PREZYDENT MIASTA
SIERADZA

WOR-Z.271.34.12.2016

WYJAŚNIENIE TREŚCI SPECYFIKACJI ISTOTNYCH WARUNKÓW ZAMÓWIENIA

Na podstawie art. 38 ust. 2 ustawy Prawo zamówień publicznych (Dz. U. z 2015r. poz. 2164 z późniejszymi zmianami) informuję, że wpłynęły od Wykonawców wnioski o wyjaśnienie treści specyfikacji istotnych warunków zamówienia w prowadzonym postępowaniu przetargowym o udzielenie zamówienia publicznego pn. „Budowa sali gimnastycznej wraz z zapleczem oraz łącznikiem do istniejącej Szkoły Podstawowej Integracyjnej Nr 8 w Sieradzu”.

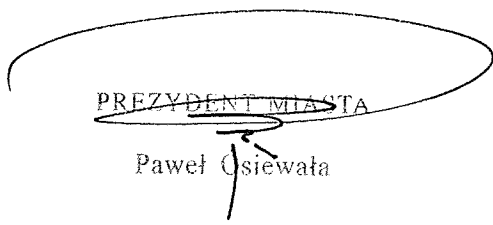
Czy Zamawiający dopuszcza zastosowanie certyfikowanej nawierzchni sportowej z wierzchnią warstwą wykładziny typu linoleum, posiadającą świadectwo lub certyfikat zgodności na obowiązującą normę na posadzki sportowe PN-EN 14904. Czy w/w system winien posiadać certyfikaty międzynarodowych federacji sportowych?

Zamawiający dopuszcza zastosowanie innych równoważnych rozwiązań z zastosowaniem produktów dowolnego producenta pod warunkiem osiągnięcia parametrów lepszych, bądź co najmniej równych jak parametry proponowanego w dokumentacji projektowej systemu.

Dopuszcza się zastosowanie każdej systemowej posadzki sportowej posiadającej nie gorsze parametry niż podane w dokumentacji projektowej oraz uwzględniającą wykonany już zakres robót w zakresie podbudowy pod posadzkę.

Wymaga się, aby Wykonawca posiadał deklarację zgodności z normą PN EN 14904:2009 dla całego systemu. Wymaga się, aby sama wykładzina posiadała co najmniej jeden międzynarodowy Certyfikat np. IHF, FIBA itp. bądź miała zastosowanie w jednym z systemowych rozwiązań posiadających ww. certyfikaty.
